Ministero dell' Ambiente e della Sicurezza Energetica

Commissione Tecnica di Verifica dell'Impatto Ambientale – VIA e VAS

Parere n. 488 del 17 luglio 2023

Progetto:	<p><i>Istruttoria VIA</i></p> <p>Porto di Venezia. Terminal Autostrade del Mare - Piattaforma Logistica Fusina</p> <p>ID_VIP 8081</p>
Proponente:	<p>Autorità di Sistema Portuale del Mare Adriatico Settentrionale</p>

Figura 4.9: Inquadramento planimetrico sottoservizi da completare

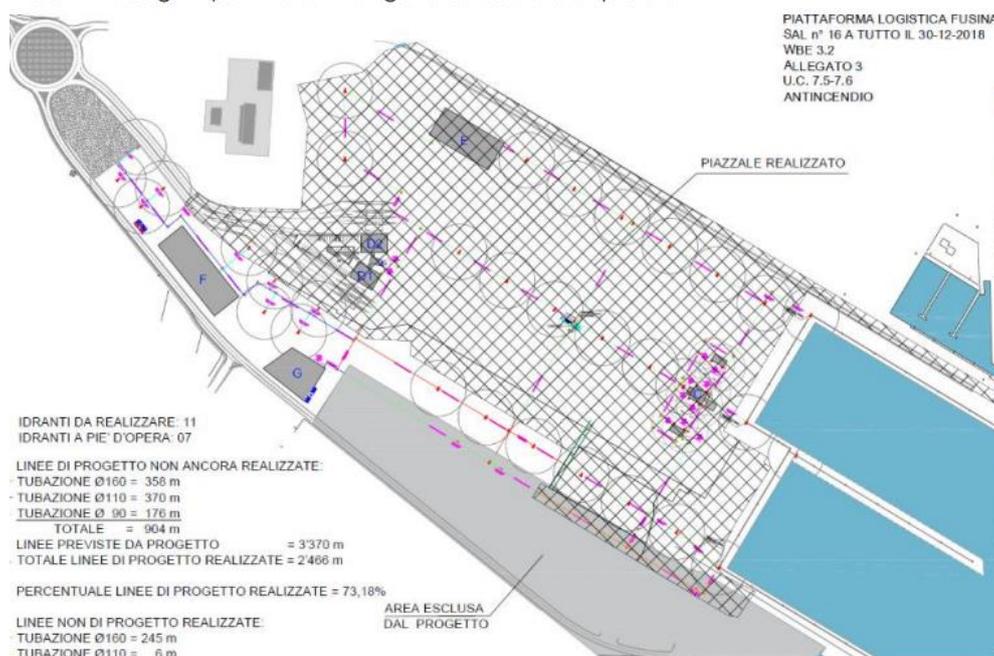
Per quanto riguarda le opere ancora da realizzare gli interventi di scavo e interrimento dei cavidotti comporteranno la movimentazione di un quantitativo molto contenuto di terreno a oggi sterrato.

Infatti, il Proponente evidenzia che movimenterà "un quantitativo molto contenuto di terreno" non meglio specificato, probabilmente relativo alla realizzazione di 904 m di linee di progetto come riportato Figura 4.9 del doc. "Rel.01_AdSPMAS_SIA_rev01.pdf", ma non relaziona in merito alle volumetrie prodotte ed alla loro gestione.
